Projet éolien citoyen de Ménil-la-Horgne

Energie Meusienne

Mémoire en réponse à l'avis de la MRAe Grand-Est du 24 octobre 2025

Novembre 2025

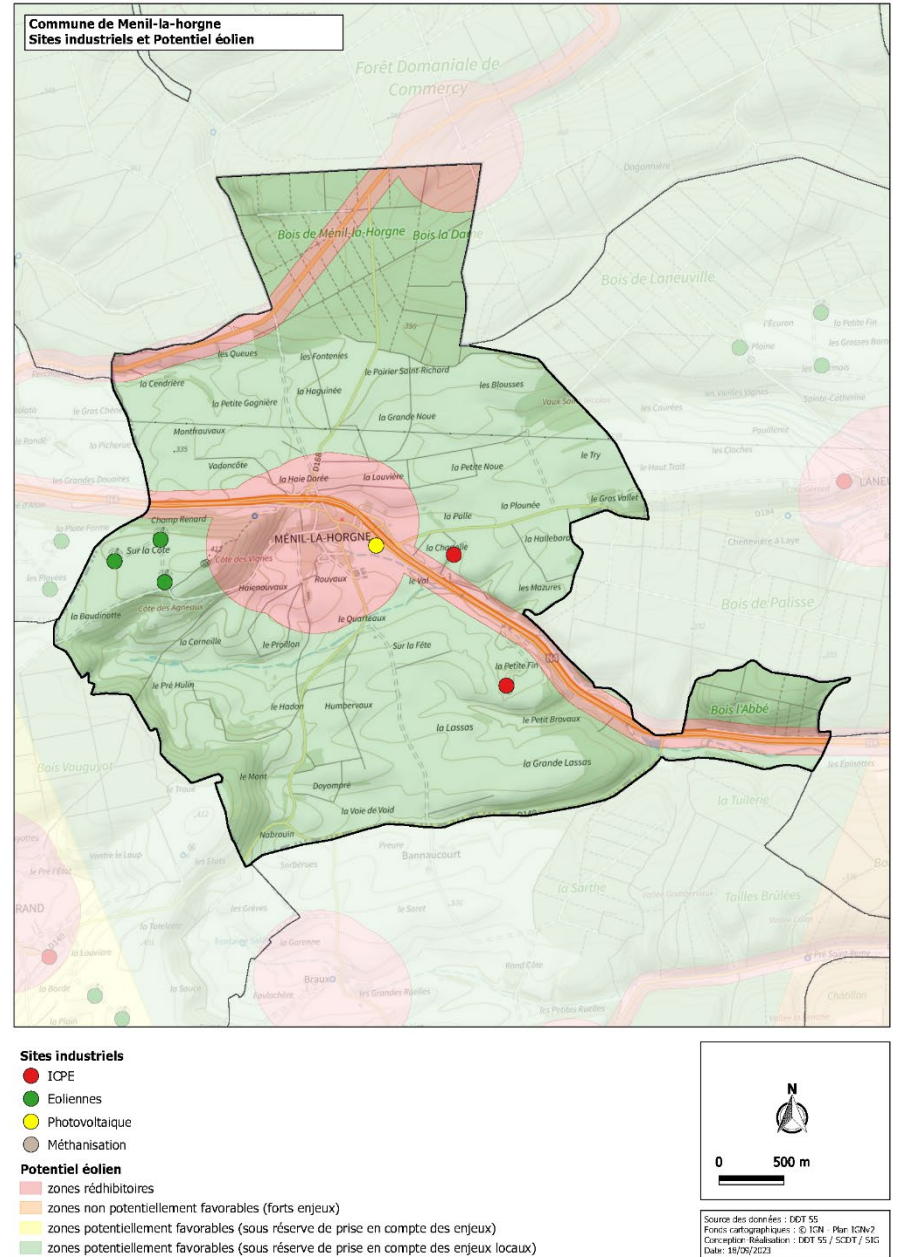
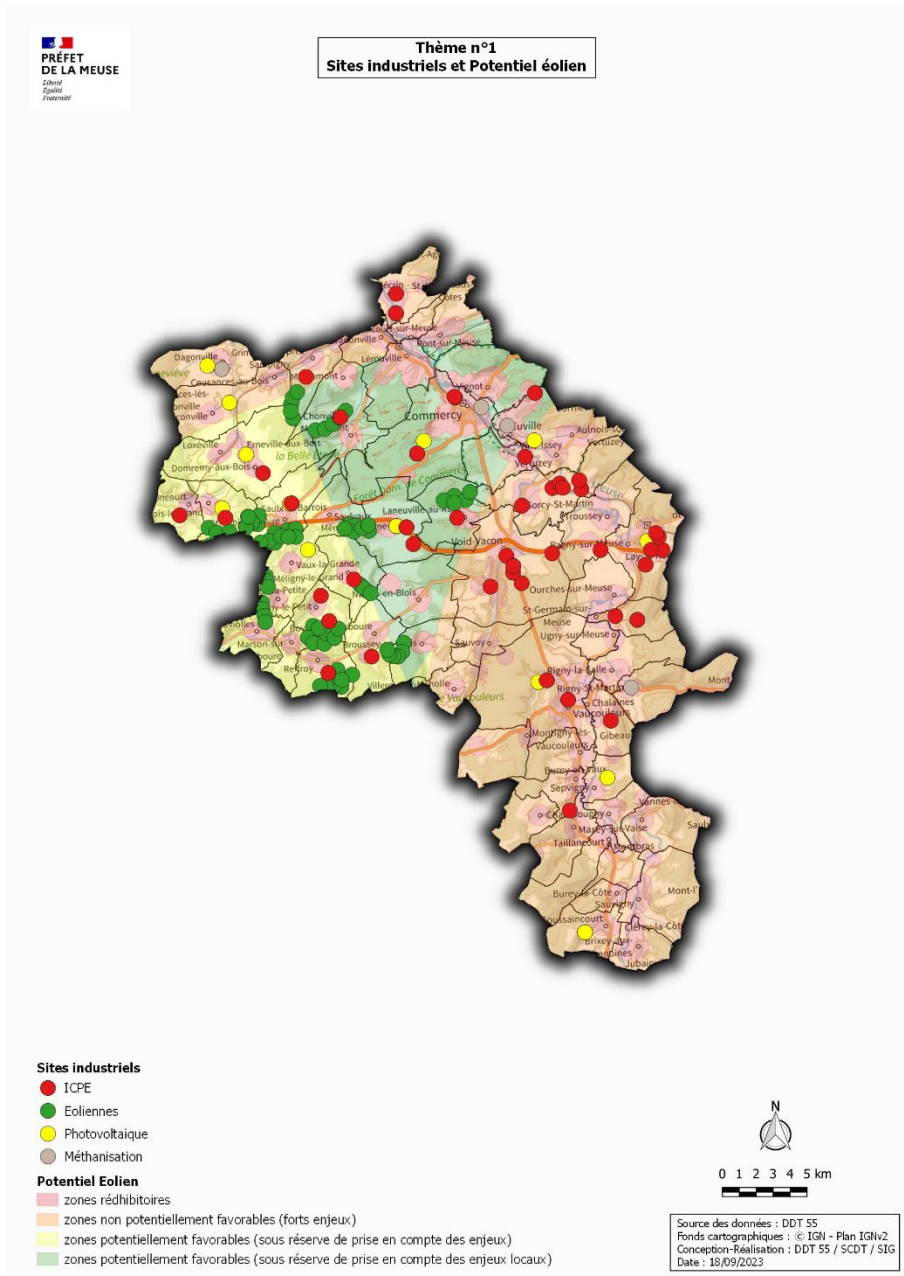
Selon le Schéma Régional Éolien (SRE) de Lorraine, la commune de Ménil-la-Horgne est en zone favorable au développement de l'éolien. Le dossier ne localise pas le projet par rapport à la nouvelle cartographie des zones favorables au développement de l'éolien (ZFDE), plus récente (2023) (s'appuyant sur les SRE pour les couloirs migratoires et englobant d'autres enjeux, comme la saturation visuelle par exemple). La zone d'implantation du projet se situe hors zone favorable au développement de l'éolien selon cette cartographie plus récente, avec une sensibilité très forte du point de vue paysager.

Les ZFDE sont issues d'un travail de compilation cartographique. Réalisées en 2023 à une échelle régionale ou départementale, elles constituent un guide sans être opposables. Les enjeux relevés par les ZFDE et les données sur lesquelles elles s'appuient sont analysés fine et exhaustive dans le volet paysager de l'étude d'impact, notamment en page 31.

Dans tous les cas, cette analyse à une échelle large ne peut pas se substituer à analyse fine au regard du grand paysage et paysage proche, en intégrant des éléments d'observation sur le terrain. L'étude paysagère du projet s'y attache, notamment au moyen de planches photographiques, de photomontages, de coupes topographiques et des outils d'interprétation paysagère. Elle analyse, entre autres, l'occupation visuelle du projet depuis les villages de la zone d'étude ou encore son intégration au sein des unités paysagères. L'étude conclut ainsi à l'absence d'encercllement des bourgs, de saturation et plus largement à la bonne insertion paysagère du projet.

Enfin, la cartographie réalisée en 2023 par la DDT de la Meuse a posteriori des ZFDE, dans le cadre de la mise en application de la loi relative à l'accélération de la production d'énergies renouvelables (APER), place le site d'implantation du parc éolien citoyen de Ménil-la-Horgne en zone potentiellement favorable. Un extrait de cet atlas est présenté en page suivante.

Figure 1 : Principe d'analyse des différences de hauteur entre les éoliennes et le relief – unité paysagère « Aire et Haut Ornain »

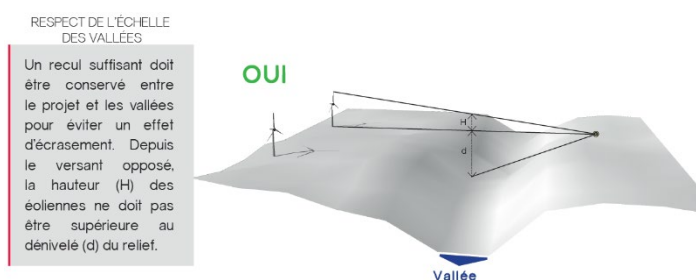
Selon l'Ae, le projet ne respecte pas deux de ces préconisations :

- le recul entre le projet et le village de Ménil-la-Horgne est faible (800 m) pour des éoliennes de ce gabarit (200 m) ;
- la hauteur des éoliennes (200 m) est supérieure à la hauteur des reliefs (environ 50 m).

L'Ae recommande de réduire la hauteur des machines de manière à limiter l'effet de surplomb du village de Ménil-la-Horgne.

Le village de Ménil se trouve au sein de l'unité paysagère du Plateau Barrois Est avec deux vallées principales : l'Aire et l'Ornain. Comme détaillé dans le volet paysager, celles-ci sont larges, souvent occupées par des prairies (relief plan), les vues y sont larges et dégagées, notamment pour la vallée de l'Aire. Le relief y est doux. Bien que la vallée de l'Ornain soit plus encaissée, elle est beaucoup plus lointaine de la zone d'implantation et l'étude de visibilité a montré que le projet n'y sera pas visible. Il est rappelé également que les boisements séparant ces vallées de la zone d'implantation limitent les vues et filtrent en partie le projet et les parcs existants.

De plus, les vallées de l'Aire et de l'Ornain sont situées respectivement à 6 km et 15 km à l'ouest du projet éolien citoyen de Ménil-la-Horgne. En s'appuyant sur le schéma de préconisation de l'étude de la DDT de la Meuse sur la capacité des paysages de la Meuse à accueillir le développement éolien (Cf ci-contre), ces distances garantissent un recul suffisant entre ces deux vallées et le projet, évitant de fait tout effet d'écrasement. Le carnet de photomontages et plus largement l'ensemble du volet paysager de l'étude d'impact confirment cette conclusion.

Les préconisations du guide sont ainsi respectées.
